EINGEGANGENE STELLUNGNAHMEN ZUR AUFSTELLUNG VON BEBAUUNGSPLAN "HOLDERHECKE NORD", GEMEINDE BERGRHEINFELD

Ergänzende Bewertungen in Bezug auf die schalltechnischen Machbarkeitsuntersuchungen (IBAS-Bericht-Nr. 19.11006-b01, vom 22.12.2021)

AKTENVERMERK (1)

Abbildung 2: Gewerbelärberechnungen mit Vergleich Bestands-Wohnbebauung und geplantes WA-Gebiet

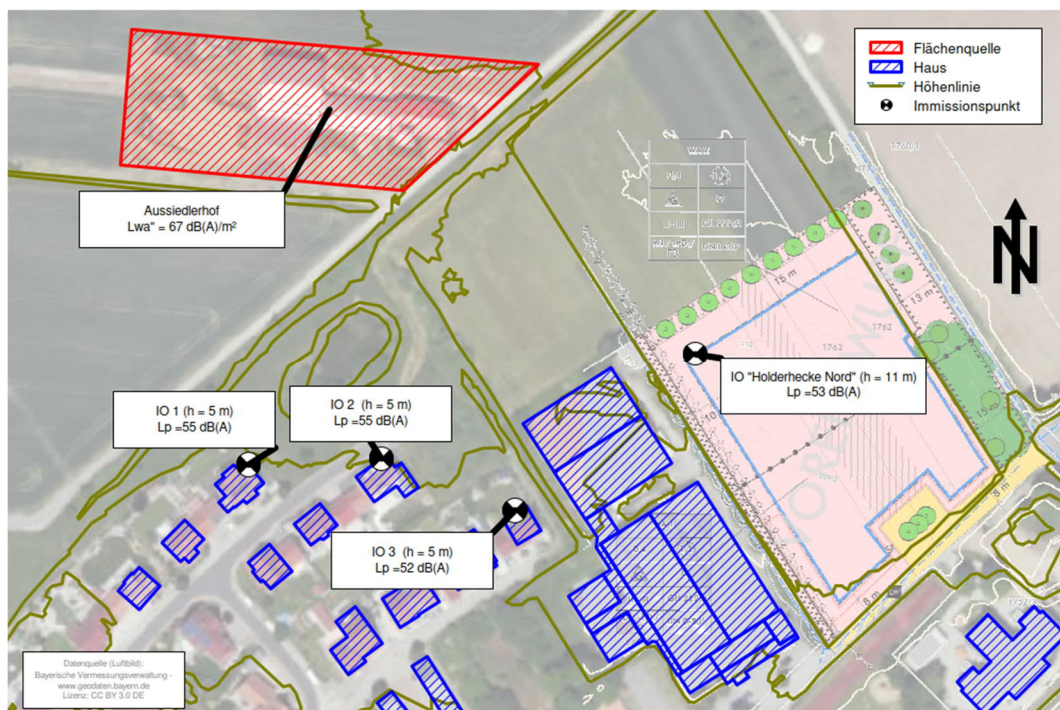
Die eingegangene Stellungnahme bezieht sich auf den in ca. 80 m Entfernung nordwestlich des Plangeländes im Außenbereich gelegenen landwirtschaftlicher Aussiedlerhof und mögliche Beeinträchtigungen seiner Bewirtschaftung und Entwicklung durch die Planung in Folge der heranrückenden Wohnbebauung. Hinsichtlich entsprechender Lärmeinwirkungen aus der Landwirtschaft (damals in /2.1/ noch für ein Plangebiet, welches bis an den Wirtschafts- bzw. Erschließungsweg des Aussiedlerhofes heranreichte) sind Machbarkeits-Betrachtungen bereits im IBAS-Bericht-Nr. 19.11006-b01 dokumentiert worden.

Um einen Vergleich mit der unmittelbar südlich gelegenen und bereits bestehenden bzw. laut B-Plan-Vorentwurf nunmehr südöstlich geplanten Wohnnachbarschaft des Aussiedlerhofes zu erhalten, sind ergänzende Schallausbreitungsberechnungen vorgenommen worden (vgl. Abb. 2).

Für das Areal des Aussiedlerhofes sind eine Flächenschallquelle in Ansatz gebracht und die dazugehörige Schallabstrahlung bei den Berechnungen nach DIN ISO 9613-2 /2.4/ so eingestellt worden, dass an der WA-Bestandsbebauung (Am Englertsgrund bzw. Am Glenklein), z. B. bezogen auf die Tagzeit, der Orientierungswert der DIN 18005 /2.5/ bzw. der gleichlautende Immissionsrichtwert der hilfsweise heranzuziehende TA Lärm /2.6/ in Höhe von 55 dB(A) ausgeschöpft wird.

Im Ergebnis kann festgestellt werden, dass der Aussiedlerhof hinsichtlich seiner zulässigen Anlagenlärm-Abstrahlung durch die bestehende Wohnbebauung „begrenzt“ wird.

Mit dem geplanten WA-Gebiet resultiert keine vergleichsweise näher heranrückende Wohnbebauung, so dass erwartet werden kann, dass mit den Planungen keine zusätzliche Beeinträchtigung verbunden sein werden.

Abbildung 3: Auszug aus der Lärmkartierung „Lärm an Hauptverkehrsstraßen – Pegelraster LNight – Kartierung 2017, www.geoportal.bayern.de/bayernatlas)

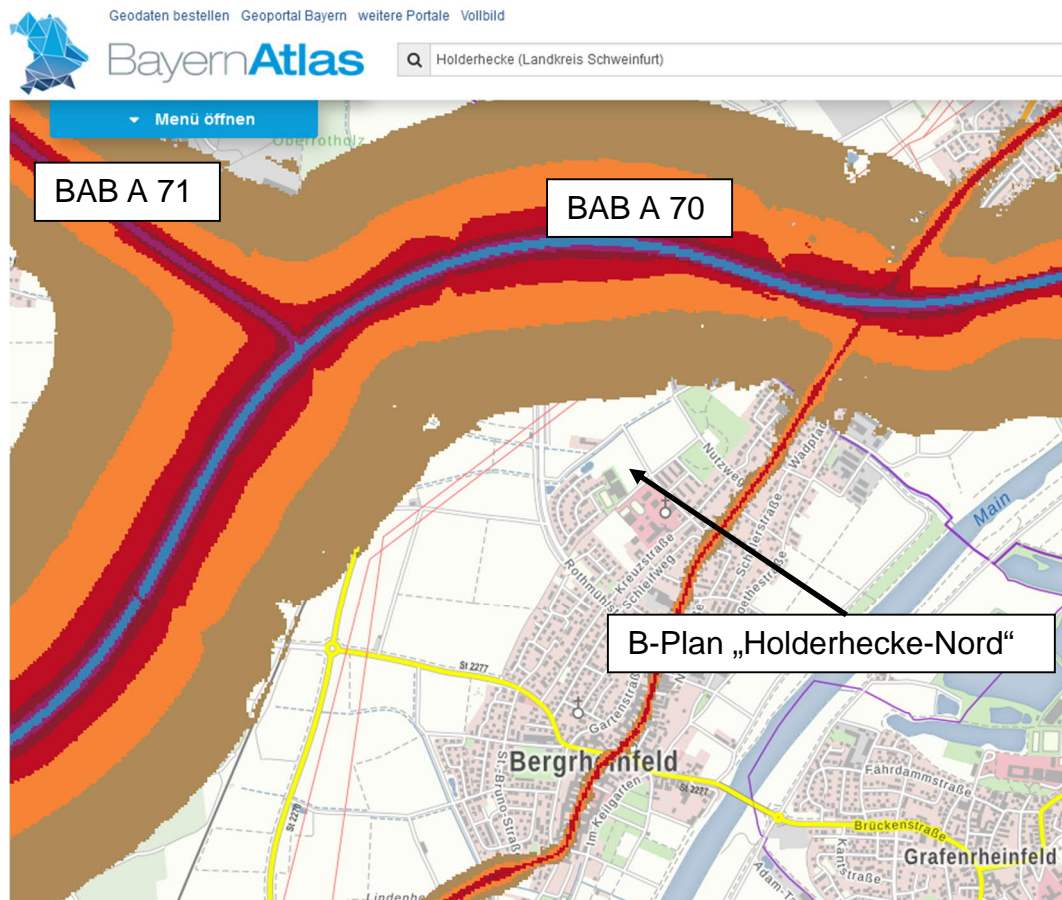
Die eingegangene Stellungnahme bezieht sich auf die vom Plangebiet in ca. 620 m Entfernung westlich vorbeiführende Staatsstraße 2270 (Westumgehung Bergheinfeld) sowie die Ortsdurchfahrt durch Bergheinfeld (St 2447 bzw. Bundesstraße B 26, in ca. 300 m in östlicher Richtung gelegen). Da das B-Plan-Areal abseits von Bundes-/Staatsstraße liegt, werden keine Einwände gegen das Planvorhaben vorgebracht. Generell wird für die Aufstellung des Bebauungsplanes „Holderhecke Nord“ um die Beachtung von Schallemissionen des Straßenverkehrs, einschließlich der Bundesfernstraße (A 70, A 71), gebeten.

Der Geräuschbeitrag der nördlich bzw. westlich vom Plangebiet „Holderhecke Nord“ gelegenen BAB A 70 bzw. A 71 wird abstandsbedingt als weniger relevant eingeschätzt. Im sog. UmweltAtlas Bayern (www.geoportal.bayern.de/bayernatlas) sind die Ergebnisse der vom LfU durchgeführten Lärmkartierung einsehbar. In Abb. 3 ist exemplarisch die Geräuschsituation zur Nachtzeit mit ockerfarbenen dargestellten Pegelwerten von 50 ... 55 dB(A).

Für das Plangebiet „Holderhecke Nord“ können demnach Pegelwerte angeführt werden, die nachts deutlich kleiner 50 dB(A) betragen. Es kann somit erwartet werden, dass die Immissionsgrenzwerte der 16. BImSchV /2.7/ für Wohngebiete (mit nachts 49 dB(A)) bezogen auf das Plangebiet nicht überschritten werden. Vorliegend ist die 16. BImSchV nicht unmittelbar anwendbar, die in ihr benannten Regelungen und Werte können aber im Rahmen der Planung erforderlichenfalls als Abwägungshilfe eine Rolle spielen.

Die in der Bauleitplanung heranzuziehenden Orientierungswerte für ein WA-Gebiet liegen beim Verkehrslärm bei tags 55 dB(A) und nachts 45 dB(A). Im Beiblatt 1 zur DIN 18005 wird in diesem Zusammenhang darauf hingewiesen, dass bei Beurteilungspegeln über 45 dB(A), selbst bei nur teilweise geöffneten Einfachfenstern, ein ungestörter Schlaf häufig nicht mehr möglich ist.

Da ohne Detailberechnungen nicht belastbar angeführt werden kann, ob im Plangebiet generell zur Nachtzeit Verkehrslärm-Beurteilungspegel kleiner 45 dB(A) – insbesondere auch in den oberen Etagen (max. Gebäudehöhe: 11 m) – anliegen, wird empfohlen als Festsetzung in den Bebauungsplan mit aufzunehmen, dass bei allen Schlafräumen, die ausschließlich über Fenster an den West- bzw. Nordfassaden (also zur Autobahn hin ausgerichtet) belüftet werden, schallgedämmte Lüftungseinrichtungen vorzusehen sind.

Einen im WA-Gebiet gem. /2.6/ zulässigen Gewerbelärmbeitrag von 40 dB(A) zur Nachtzeit einkalkuliert, kann entsprechend /2.8, 2.9/ (auf der sicheren Seite liegend ausgehend von Verkehrslärmeinwirkungen von nachts etwa 50 dB(A)) von einem maßgeblicher Außenlärmpegel von 63 dB(A) zur Bemessung der erforderlichen Schalldämmung erforderlicher Lüftungseinrichtungen ausgegangen werden.
